Antagandehandling

Granskningsutlåtande

Detaljplan för Kv. Läkaren 9 m fl, Västerviks kommun, Kalmar län

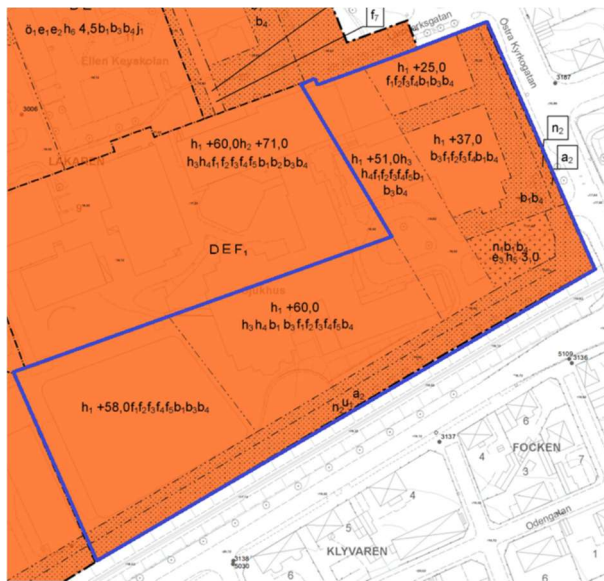
I östra änden av plankartan finns ett område som tycks sakna beteckning för vilken användning som ska gälla för området. Se blå polygon i kartbilden nedan. Lantmäteriet noterar att området har samma färgnyans som användningen Vård, men det behöver kompletteras med en användningsbeteckning eftersom det är ett krav i 4 kap. 5 § PBL att alla områden ska ha någon användning angiven.

Under granskningen var det en egenskapsgräns som skiljde det södra användningsområdet från det norra användningsområdet. Då egenskapsgränsen var kort kunde den misstolkas för att vara en användningsgräns. Då det inte finns något behov av användningsgränsen som delade av det östra området mot det västra har denna tagits bort. Detta innebär att stora delar av planområdet nu ligger inom samma användningsområde och otydligheten kvarstår därmed inte.
